# 世田谷区本庁舎等整備工事に係る2期及び3期工程検証委員会

## 第1回

## 2期工事 工程検証資料

# 世田谷区本庁舎等整備工事 管理工程表 (二期工事)

第一庁舎 地下解体工事計画図(東Ⅱ期) 2024年9月頃

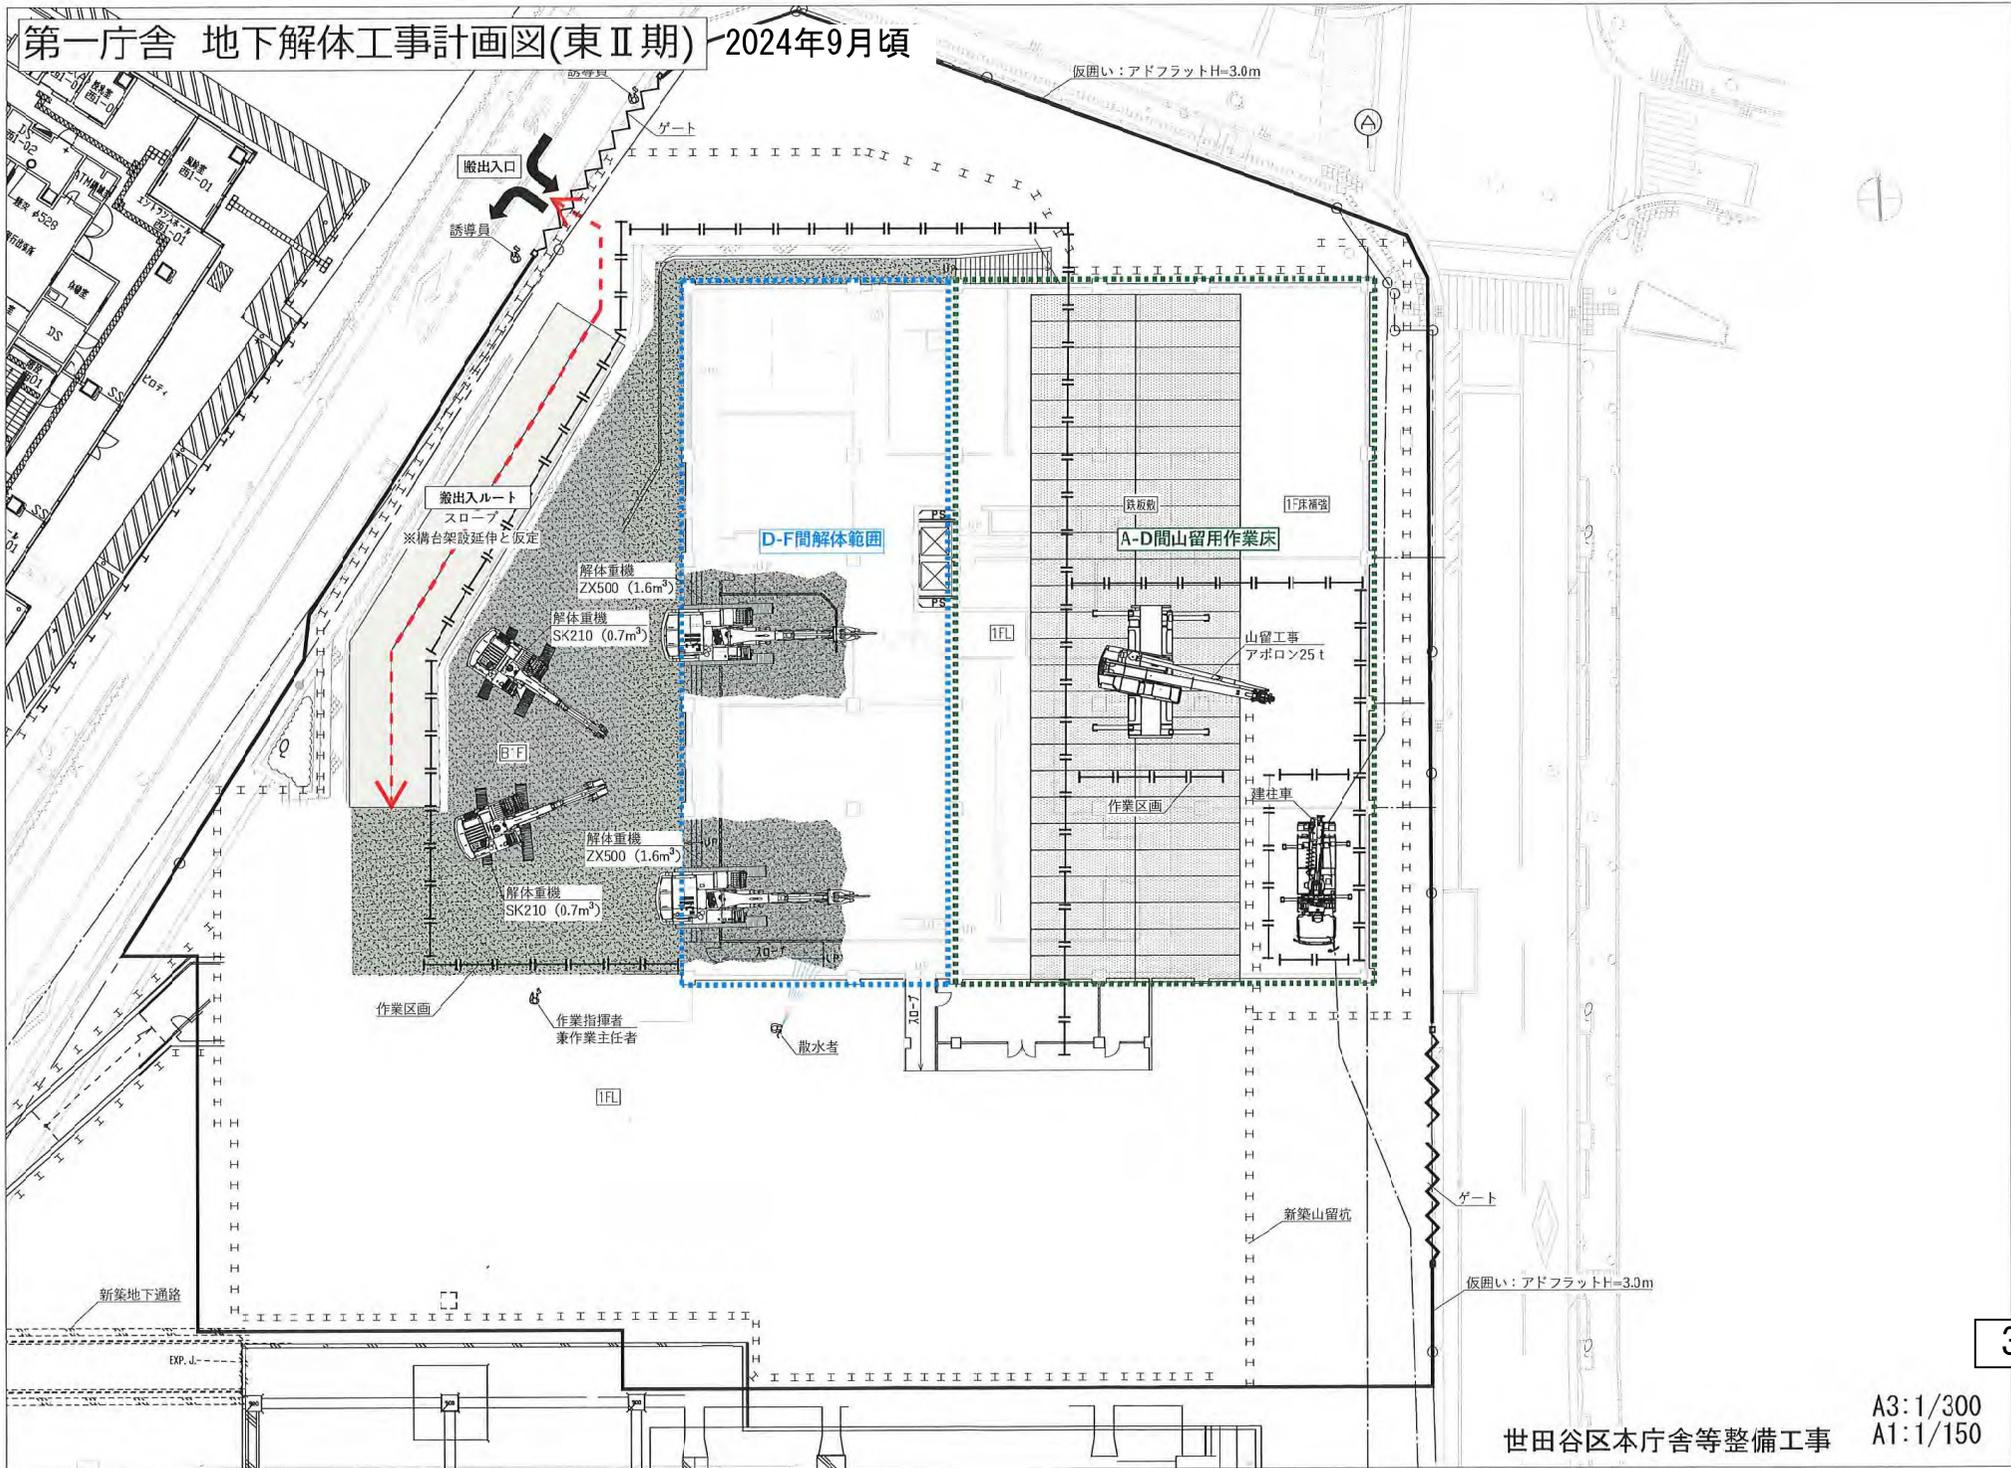
今の3/13の図面で、例えば山留めで、地下に下りるスロープの辺りは引っ越しとの絡みがあ  
るということは理解していますが、それ以外にも、1期工事の期境、図面上でいうところの  
下側の部分の山留めとか、そういう部分は打てる気はしているのですが、そういうところを  
仮に先に打ったとしても工程短縮効果はないという検証をされた結果ということで宜しいの  
でしょうか。今回、一番合理的にやった結果が、仮に1.5か月間の引っ越し期間に山留めを  
打ったとしても、クリティカルパスを短縮する効果はないという理解でいいですか。

躯体の解体に至るまでのクリティカルというと、内装解体が終わって解体材を搬出して、今  
回は階上解体なので中に重機の補強用のサポートをフロアに仮設していきますが、そこが今  
回の階上解体のクリティカルになってきます。ただ、工事期間は、地上からやるよりは、そ  
の間に山留めを打っていくことになるので、どちらかということ、躯体解体に至るまでのクリ  
ティカルのラインにうまく入れば、ラップして引っ越しの合間を見て内装解体に入っていけ  
れば短縮効果がありますが、そこはまだ完璧に見えていないということで、今回は1.5か月  
という引っ越し期間を取らせていただいています。

あと、どうしても解体が終わらないと打てない山留めの範囲もございまして、解体工事、基礎も含めて既存の建物が終わらないと打てないところの山留め工事もあります。構台を立てるための杭も、どうしても場所的に建物がなくなってから打つ必要がございますが、遅延防止、前倒しの意味で、解体工事期間中にできるところは打ちます。ただ、どうしても引っ張られるのは、壊れた後のエリアの山留め工事ないし構台を建てるための前準備工事で、そこが終わらないと次の新築の掘削工事に入れないので、クリティカルの考え方といたしましては、やはり建物本体が壊れて、そのこの部分の山留め工事、杭が打ち終わって、そこから掘削工事という流れになっていきますので、今、どちらかというクリティカルから外れた工事の議論になってしまっているという感じです。

基礎地下・地上躯体工事

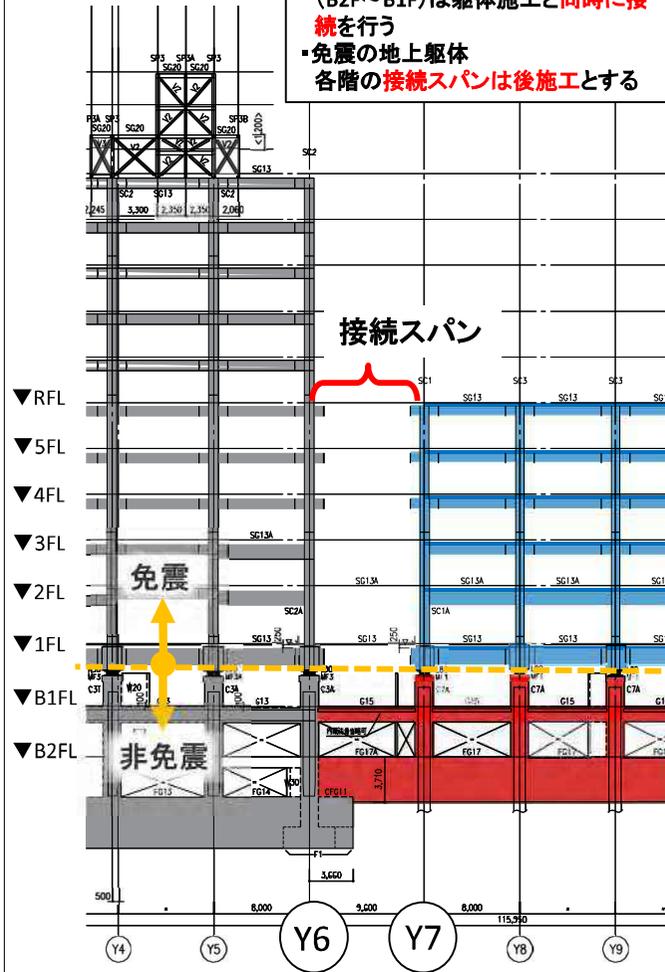
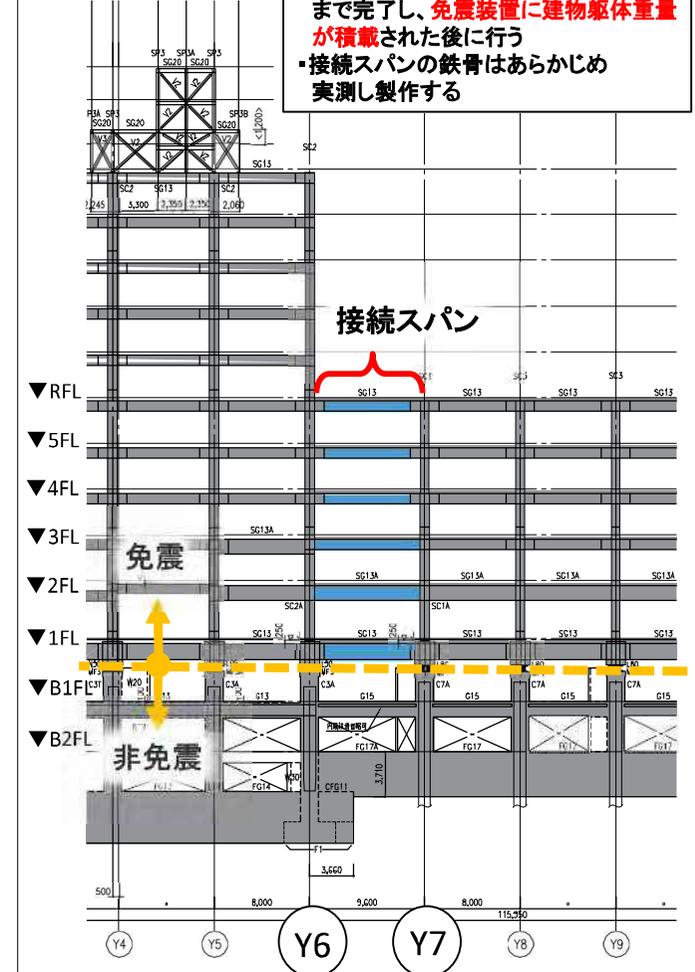
そこについてですが、11/13の図には、「接続スパンの躯体接続は2期工事の1F床～RF床のコンクリート打設まで完了し、免震装置に建物躯体重量が積載された後に行く」とあるが、一方で、1/13の工程表を見ると、RFの床を打つ前に下の階から接続を始めるような順序になっている。今おっしゃったのは、ここの部分の指摘か。

免震接続の詳細図には、その接続がR階の床までが全部終わってから接続すると書いてあるという意味ではないのか。

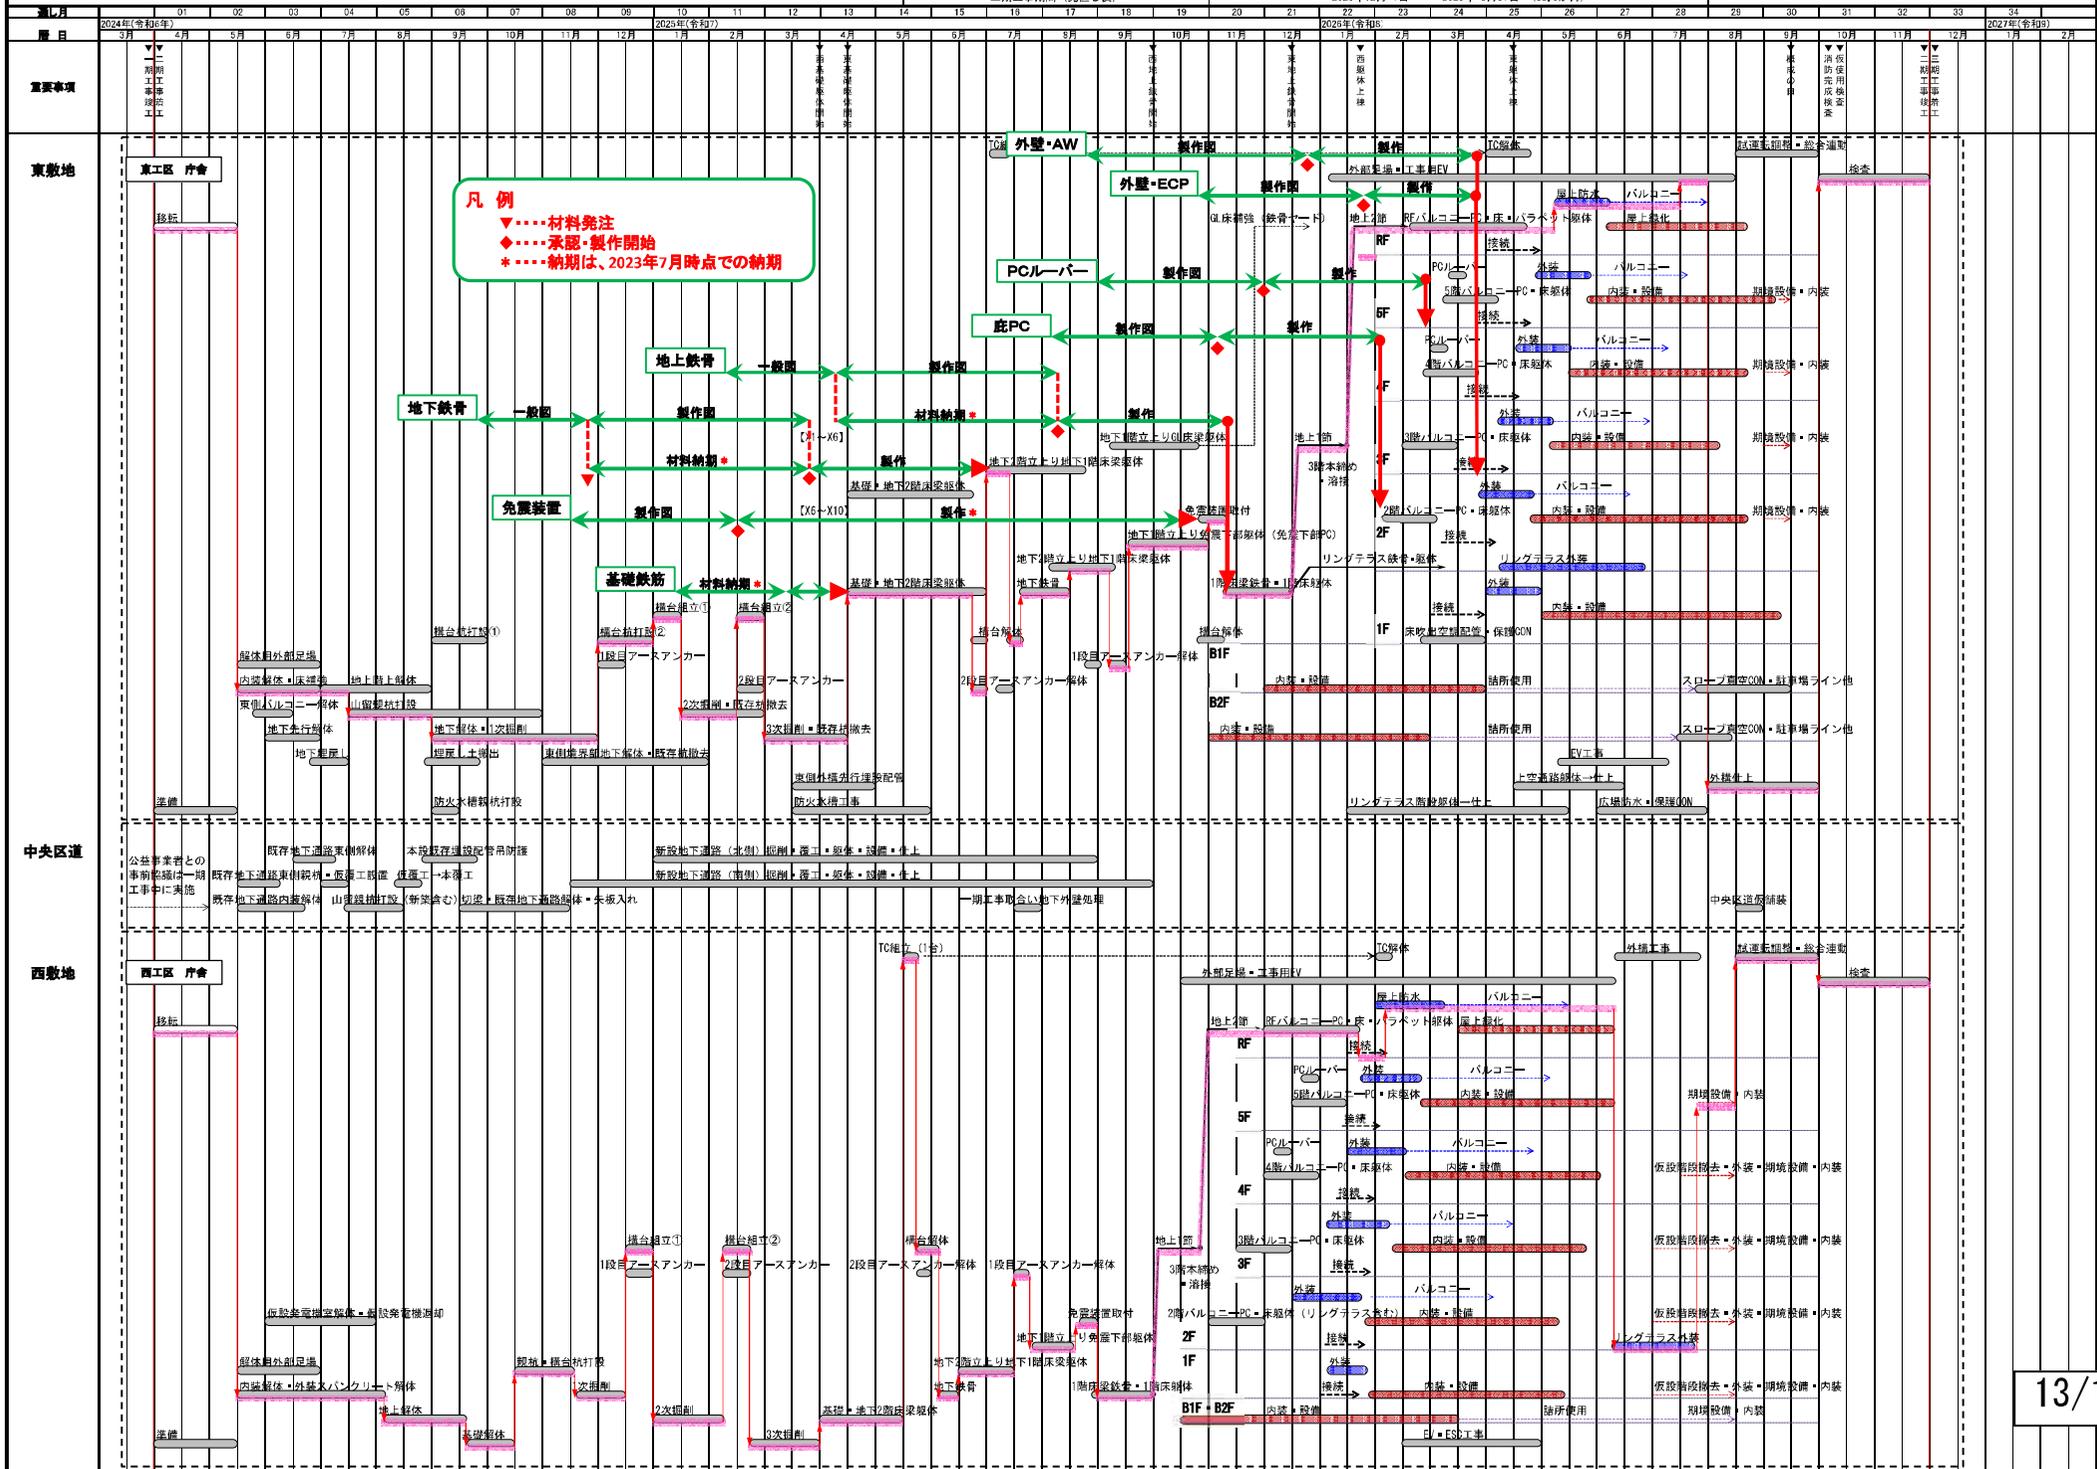
まず、今回の工程の見直しにより、引越し期間には一切工事をしないということで、その間、プラス1.5か月増えるということですが、例えば、今お示しされた1/13の工程表を見ると、外部足場の組立てが引越しと絡まない、引越しが終わってから足場の組立てになっていますが、私は、工夫することによって引越し期間にできる作業というのはあるかと思っています。その一例がこの足場の組立てであり、あと、引越しと絡まない範囲の山留めの打設とか、それなりに2期工事というのは平面的に広い場所が工事エリアになるので、引越し期間に全く何もできないということはないのではないかと考えていますが、そのあたりはどのような検証をされたのか教えてください。

今、委員が言ったのは、免震接続の詳細の書いている内容と全体工程表の整合が取れていないという指摘です。

最終的にはコンクリートでできた構造体を壊していくのが解体工事の最終の目的ですが、その前に必要な作業といたしまして、御指摘いただきました外部足場を組み立てる作業と、内装材をまず撤去する作業がございます。今回の場合、用意ドンでスタートしたときに、外部足場を組み立てるのと内装の解体、撤去をするので大体同じくらい期間がかかります。

今回でいいますと、足場を先に組み立てさせていただくのはありがたいお話ですが、内装がどこまで先行で着工できるかという点が重要でして、引越し期間中にどこまで実施させていただけるのかというのが不明といいますか、御協議させていただく必要がございますので、設定といたしましては、1.5か月の引越し期間完了後、解体工事着手と考えています。

長く話させてもらいましたけれども、今、委員長が言われた内容も委員がおっしゃった内容もそのとおりで、クリティカルになっていないので、内装解体工事をやりながら1.5か月間で山留めを打っている期間があります。この1.5か月間を例えば引っ越し期間にやったら短縮できるのかというと、それは短縮にはなりません。どの期間でやっても変わりがない山留め工事があるので、そこには効果が出てこないということです。ただ、もう1回正確に御返答できるようにしておきます。

世田谷区本庁舎等整備工事 比較工程表 (東二期工事)

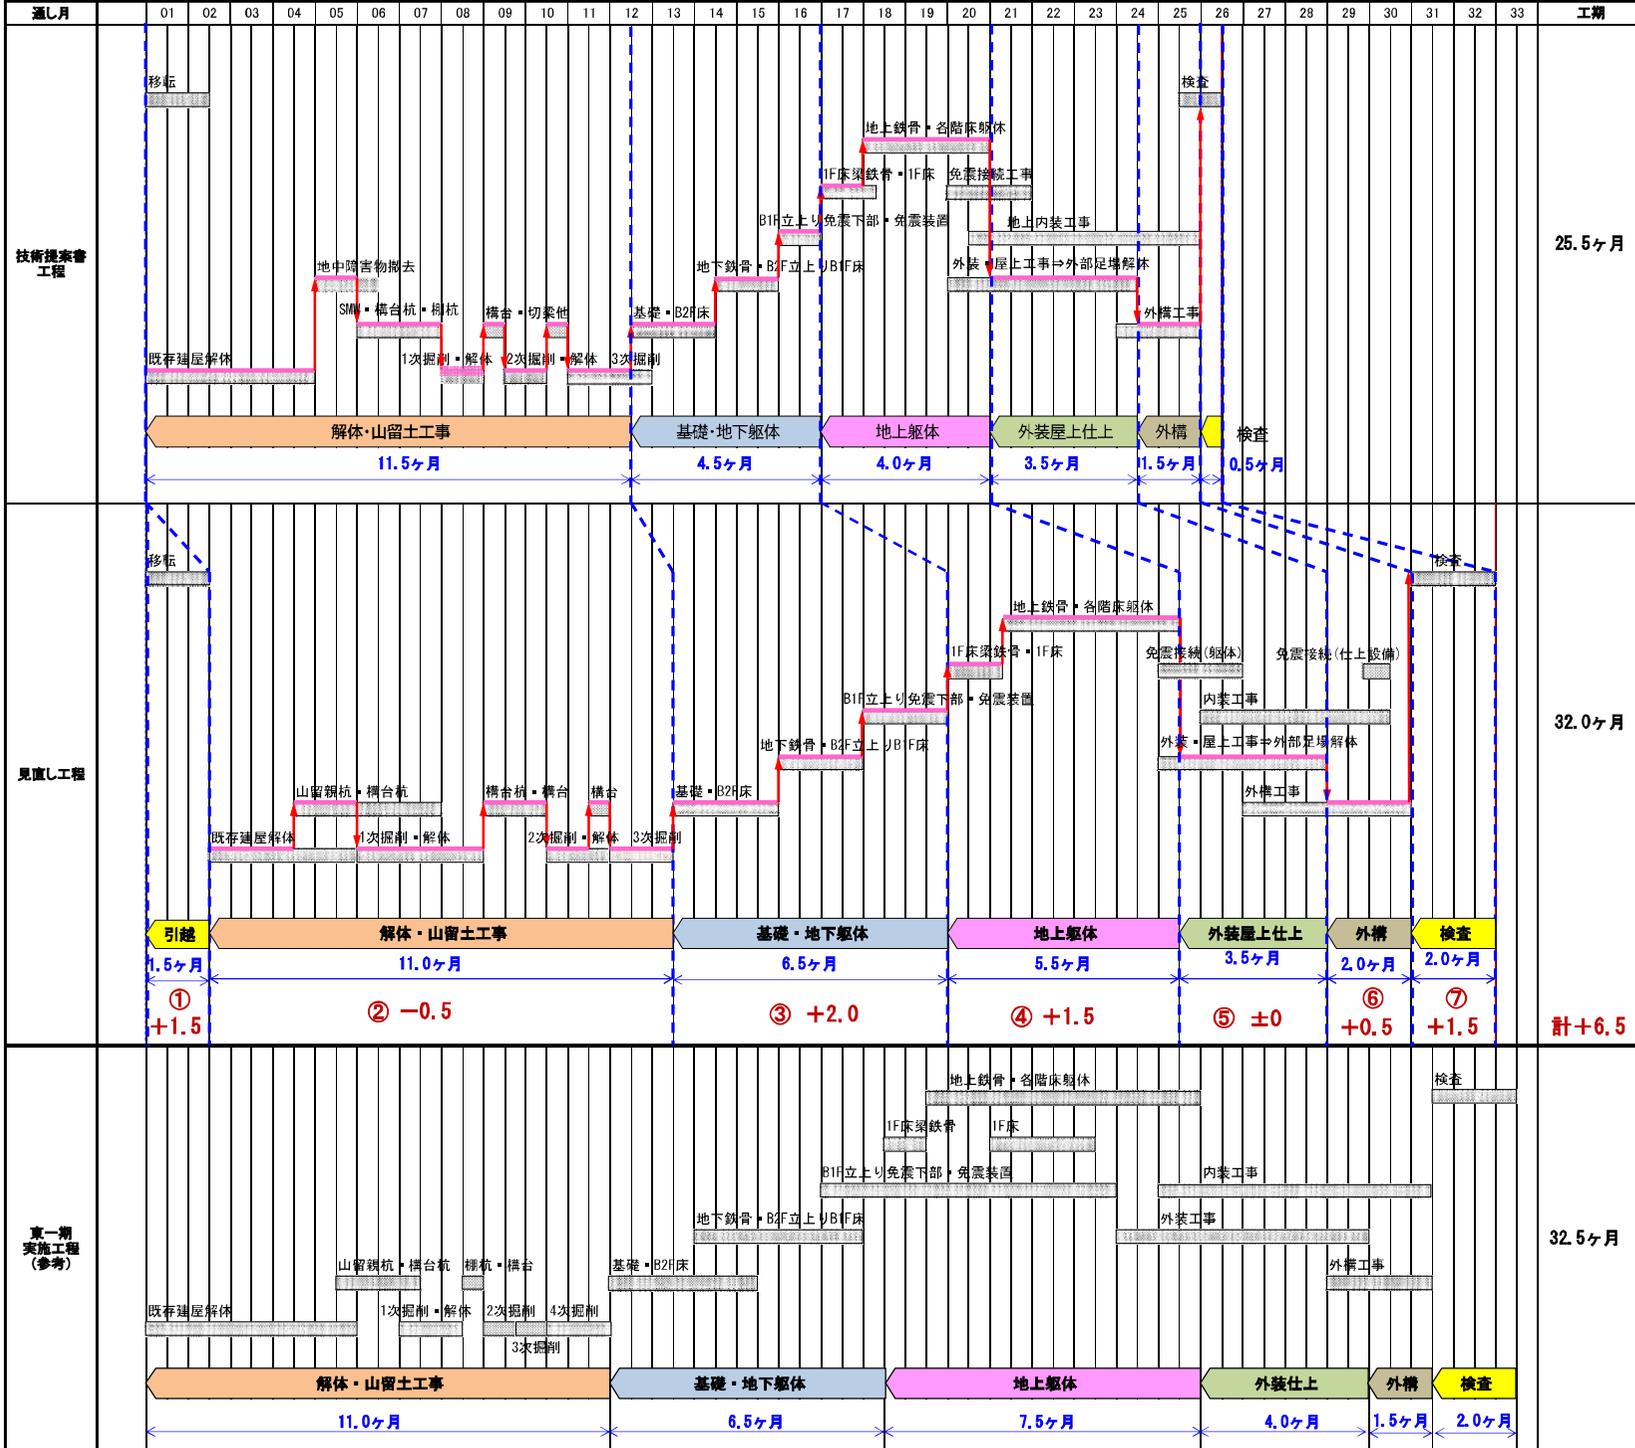
先ほどの工程に関して、1/7の右側に重機の作業時間の話があったのですが、これが提案時の施工条件が8時から18時のところを見直して8時半から17時とやっていらっしゃるのは、近隣への配慮なのでしょうか。8時から18時ではない理由は何でしたか。教えていただければ。

それは大成建設のほうで近隣に御説明されたのかもしれませんが、8時から18時というところにすればもう少し縮まるのかなと思ったのですが。

これは1期に合わせてということです。
